| Název Stavby dle SoD: II/244 Mratín most ev.č. 244-003 přes Mratínský potok | Číslo SO/PS / / pořadí Změny SO/PS: SO 201/01 | Číslo ZBV: 1 |

Změnový list

II/244 Mratín most ev.č. 244-003 přes Mratínský potok

Předmět Změny: Výskyt monolitického betonu ve dně potoka o průměrné tloušťce 0,5 m

PŮDORYS 1:100

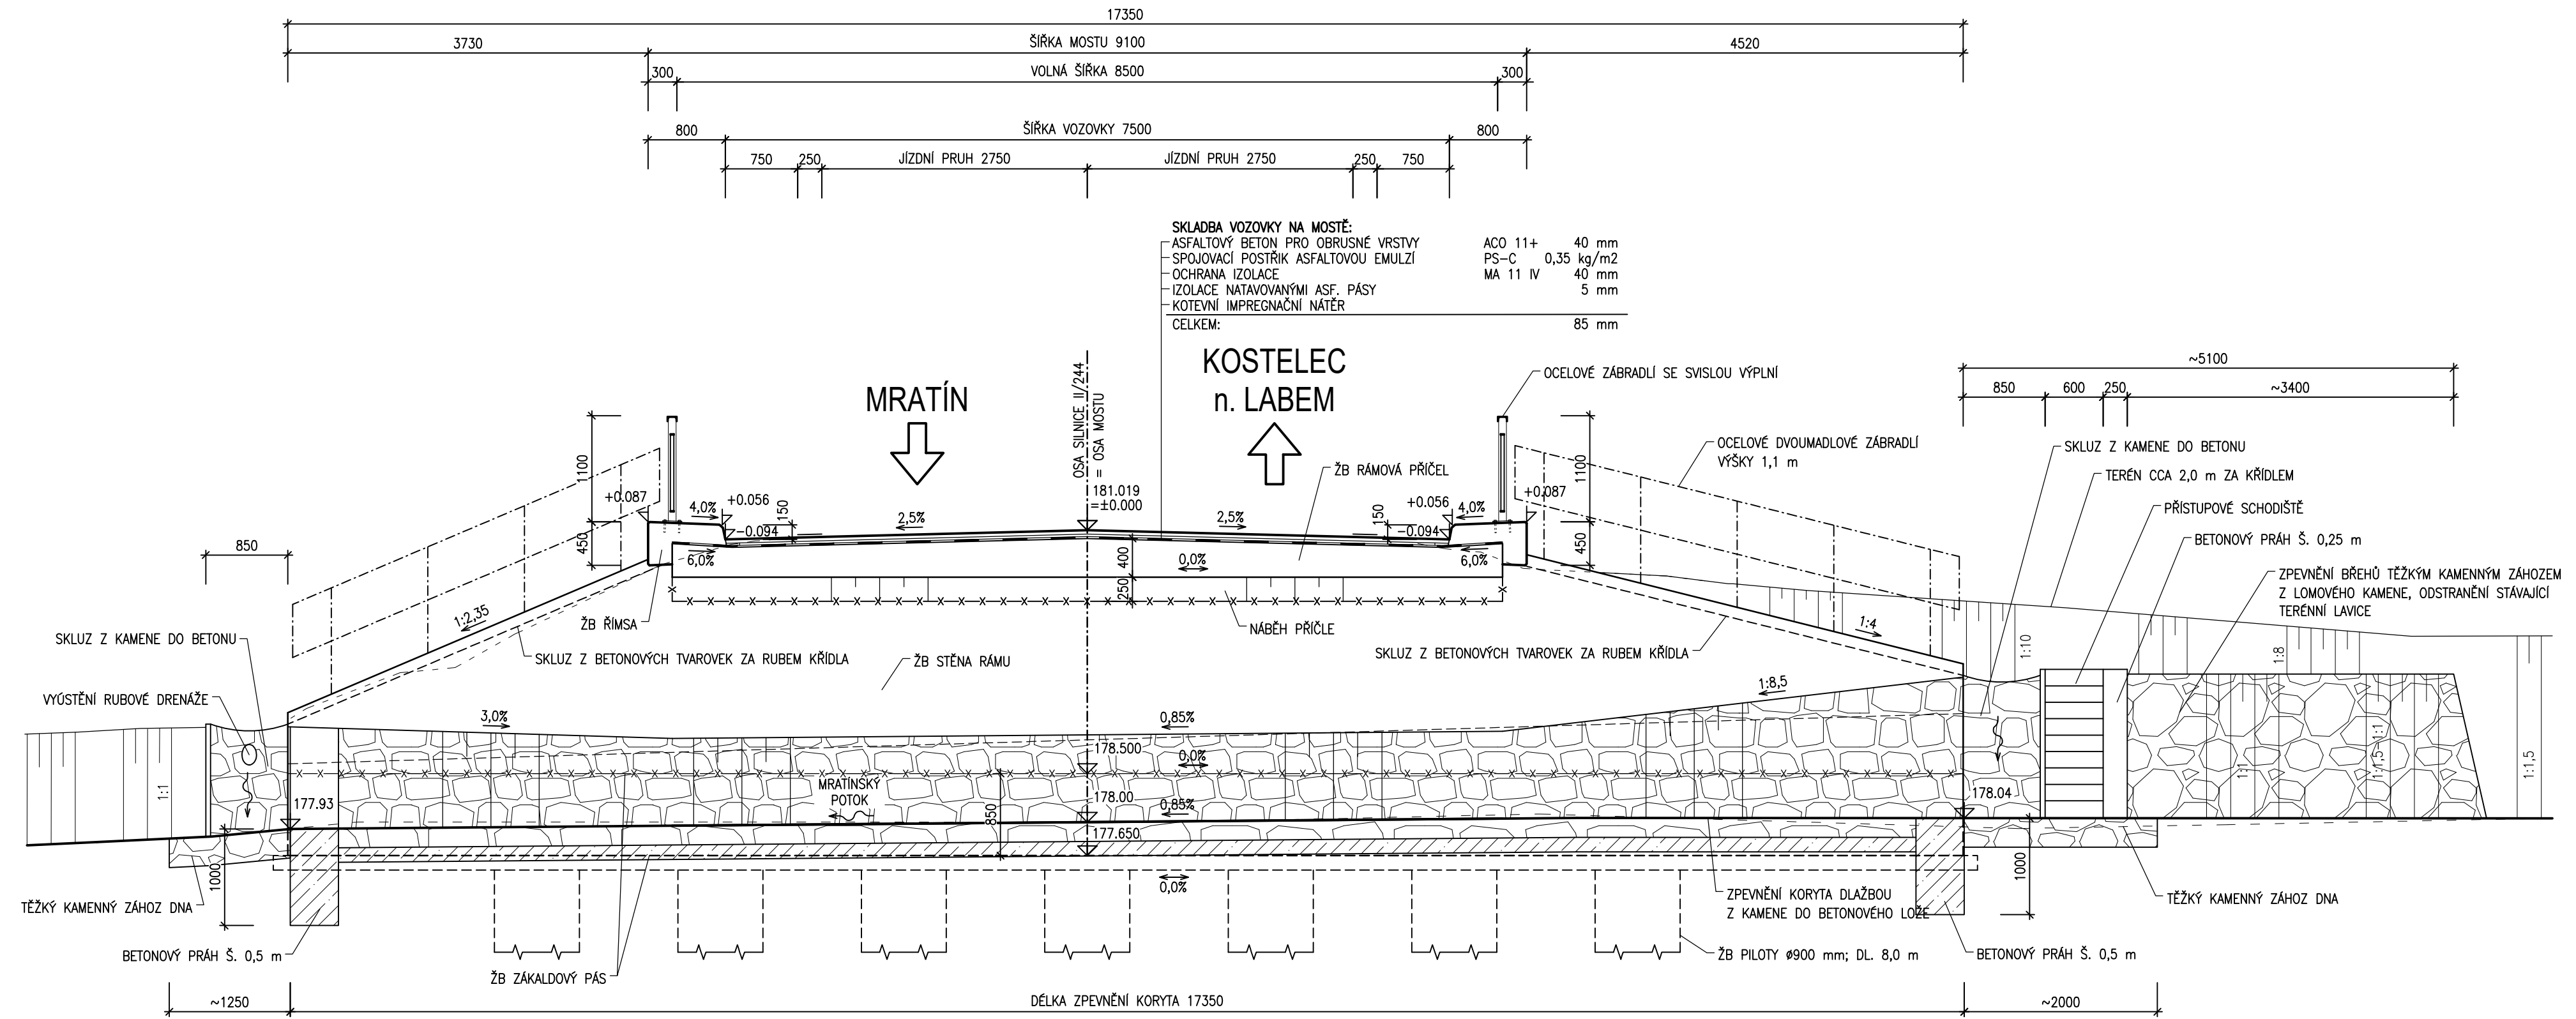
Při realizaci stavebních prací (při výkopu koryta potoka na výšku dle požadavků Projektové dokumentace pro provádění stavby v souladu s Realizační dokumentací stavby, dále jen „RDS“) byl nalezen monolitický beton o průměrné tloušťce 0,5 m v prostoru odpovídajícím zdemolovanému mostu, který nebyl předpokládán.

Tento beton (horní povrch) byl přibližně ve výšce 178,0 až 178,1 m. n. m., tedy v úrovni povrchu budoucí kamenné zádlažby. Z důvodu navazujících stavebních prací musel být tedy tento beton vybourán, čímž Zhotoviteli vznikly dodatečné náklady (přílohou této ZBV je fotodokumentace, na které je znázorněn i rozsah – Příloha č. 09).

V rámci této ZBV (v souvislosti s výše popsanou skutečností) dochází ke vzniku nové položky č. 96615.R BOURÁNÍ KONSTRUKCÍ Z PROSTÉHO BETONU, jejíž jednotková cena byla převzata ze stavebního objektu 001 - Demolice (pododstavec 17.4 Směrnice).

| | <i>výměra</i> | 4,8x13,3x0,5 | | | | | | | | | | |
